**Verslag huishoudelijke elektrische installatie op laagspanning en zeer lage spanning****Algemeen:**

Referentie: 008-20260416-02	Datum controle: 16/04/2026
Keurder: 008

Eigenaar: Onbekend	EAN-code: Onbekend
Adres installatie: Jules Lowetlaan 25, 3320 - Hoegaarden	Nummer teller(s): 1SAG1100018008
Distributienetbeheerder installatie: Fluvius	
Datum uitvoering installatie: <input checked="" type="checkbox"/> Vóór 01/10/1981 <input type="checkbox"/> Tussen 01/10/1981 en 01/06/2020 <input type="checkbox"/> Vanaf 01/06/2020	
Type: <input checked="" type="checkbox"/> Wooneenheid <input type="checkbox"/> Niet-huishoudelijk <input type="checkbox"/> PV <input type="checkbox"/> Batterij <input type="checkbox"/> Laadpaal

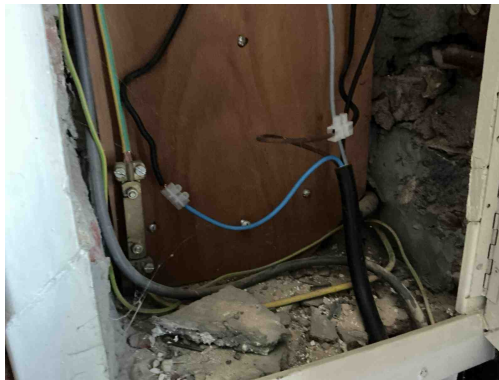
E04 - De continuïteit van de (hoofd)equipotentiale verbindingen is niet gegarandeerd (Boek 1: 5.4.4.1 / 5.4.4.2).
Opmerking: Oa waterleiding onderbroken kelder,

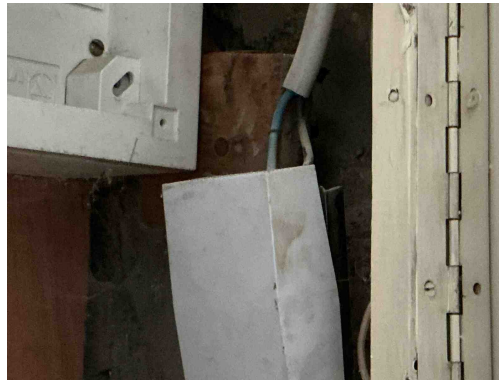
C26 - De verbindingen zijn niet gebeurd in borden, in aftakdozen, aan de klemmen van contactdozen, schakelaars of in de verlichtingstoestellen (Boek 1: 5.2.6.1).

Opmerking: Oa inkom

C21 - Het gebruik van geleiders van het type VOB, zonder bijkomende afscherming is niet toegestaan (Boek 1: 5.2.9.6).

Opmerking: Oa inkom,garage

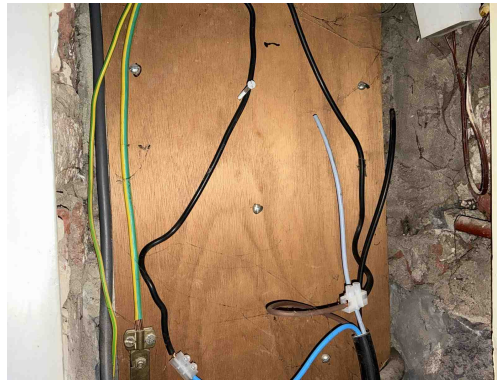
C21 - Het gebruik van geleiders van het type VOB, zonder bijkomende afscherming is niet toegestaan (Boek 1: 5.2.9.6).
Opmerking: Oa inkom,garage

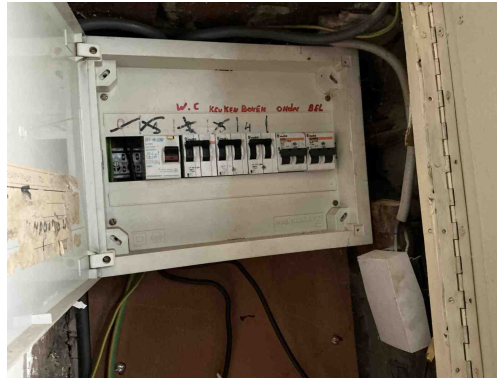
C21 - Het gebruik van geleiders van het type VOB, zonder bijkomende afscherming is niet toegestaan (Boek 1: 5.2.9.6).
Opmerking: Oa inkom,garage

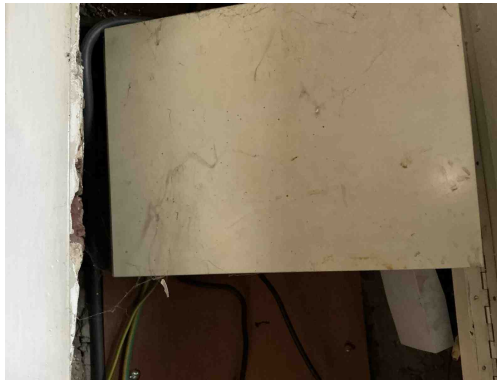
B17 - De voedingsspanning is niet op elk bord vermeld (Boek 1: 3.1.3.3).
Opmerking: Oa bord 1

B06 - Het elektrisch verdeelbord heeft niet de minimale beschermingsgraad IPXX-B in een gewone ruimte (Boek 1: 4.2.2.3).
Opmerking: Oa bord 1

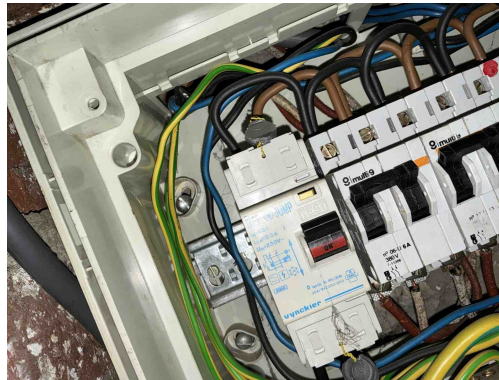
T21 - Het elektrisch materieel is niet geplaatst volgens de voorschriften van de fabrikant/ regels van goed vakmanschap . (Boek 1: 1.4.1.3)
Opmerking: Oa ophangingsvijzen niet afgedekt bord 1, bevestiging lamp gang

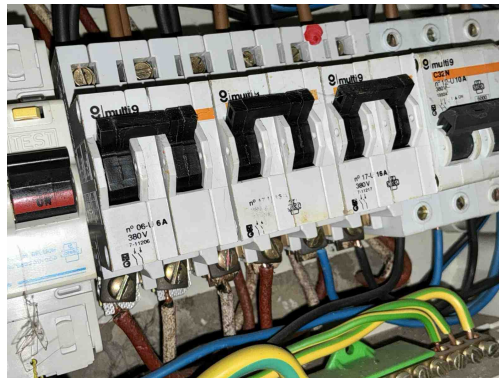
T21 - Het elektrisch materieel is niet geplaatst volgens de voorschriften van de fabrikant/ regels van goed vakmanschap . (Boek 1: 1.4.1.3)

Opmerking: Oa ophangingsvijzen niet afgedekt bord 1, bevestiging lamp gang

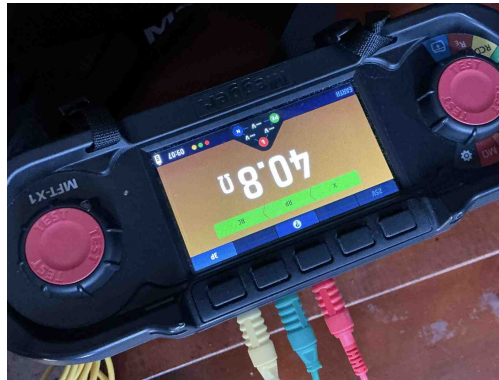
D08 - De nodige markeringen op de beveiligingstoestellen ontbreken of zijn onleesbaar (Boek 1: 5.3.5.5).

Opmerking: Oa bord 1

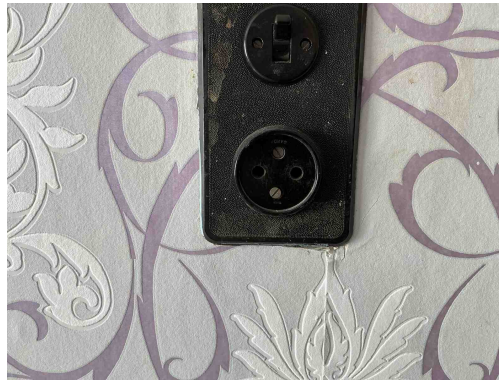
T11 - De contactdozen waarvan de toegekende stroomsterkte maximaal 16A en de toegekende spanning maximaal 250V bedraagt en niet bedoeld zijn voor de voeding van een of meerdere verbruikstoestellen voor een specifiek doel en niet geplaatst zijn in of op schakel- en verdeelborden, beschikken niet of IPXX-D (incl. gemeenschappelijke delen residentieel geheel) (Boek 1: 4.2.2.3/5.3.5.2).

Opmerking: Oa eetkamer, veranda, slaapkamer 1,....

A20 - Er bevindt zich een contactdoos zonder beschermingsgeleider in de elektrische installatie. Deze is niet geplaatst achter een differentieelstroombeschermingsinrichting met grote (max. 30mA) of zeer grote (max. 10mA) gevoeligheid.

Opmerking: Oa eetkamer, living, Veranda,....

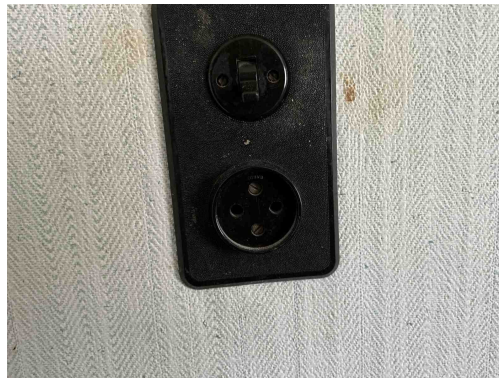
T11 - De contactdozen waarvan de toegekende stroomsterkte maximaal 16A en de toegekende spanning maximaal 250V bedraagt en niet bedoeld zijn voor de voeding van een of meerdere verbruikstoestellen voor een specifiek doel en niet geplaatst zijn in of op schakel- en verdeelborden, beschikken niet of IPXX-D (incl. gemeenschappelijke delen residentieel geheel) (Boek 1: 4.2.2.3/5.3.5.2).

Opmerking: Oa eetkamer, veranda, slaapkamer 1,....

A20 - Er bevindt zich een contactdoos zonder beschermingsgeleider in de elektrische installatie. Deze is niet geplaatst achter een differentieelstroombeschermingsinrichting met grote (max. 30mA) of zeer grote (max. 10mA) gevoeligheid.

Opmerking: Oa eetkamer, living, Veranda,....

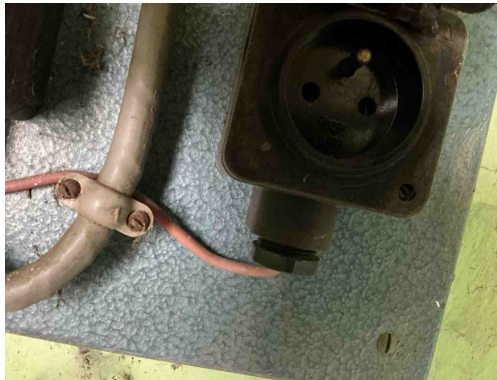
T11 - De contactdozen waarvan de toegekende stroomsterkte maximaal 16A en de toegekende spanning maximaal 250V bedraagt en niet bedoeld zijn voor de voeding van een of meerdere verbruikstoestellen voor een specifiek doel en niet geplaatst zijn in of op schakel- en verdeelborden, beschikken niet of IPXX-D (incl. gemeenschappelijke delen residentieel geheel) (Boek 1: 4.2.2.3/5.3.5.2).

Opmerking: Oa eetkamer, veranda, slaapkamer 1,....

A20 - Er bevindt zich een contactdoos zonder beschermingsgeleider in de elektrische installatie. Deze is niet geplaatst achter een differentieelstroombeschermingsinrichting met grote (max. 30mA) of zeer grote (max. 10mA) gevoeligheid.

Opmerking: Oa eetkamer, living, Veranda,....

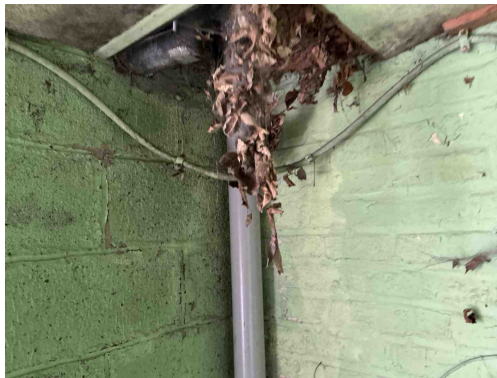
T11 - De contactdozen waarvan de toegekende stroomsterkte maximaal 16A en de toegekende spanning maximaal 250V bedraagt en niet bedoeld zijn voor de voeding van een of meerdere verbruikstoestellen voor een specifiek doel en niet geplaatst zijn in of op schakel- en verdeelborden, beschikken niet of IPXX-D (incl. gemeenschappelijke delen residentieel geheel) (Boek 1: 4.2.2.3/5.3.5.2).

Opmerking: Oa eetkamer, veranda, slaapkamer 1,....

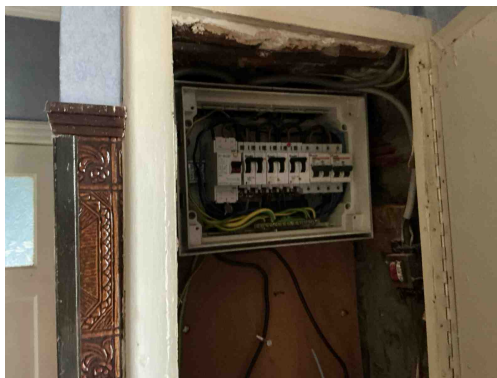
C13 - Onvoldoende bevestiging van de leiding(en) (Boek 1: 5.2.9.5).

Opmerking: Oa garage
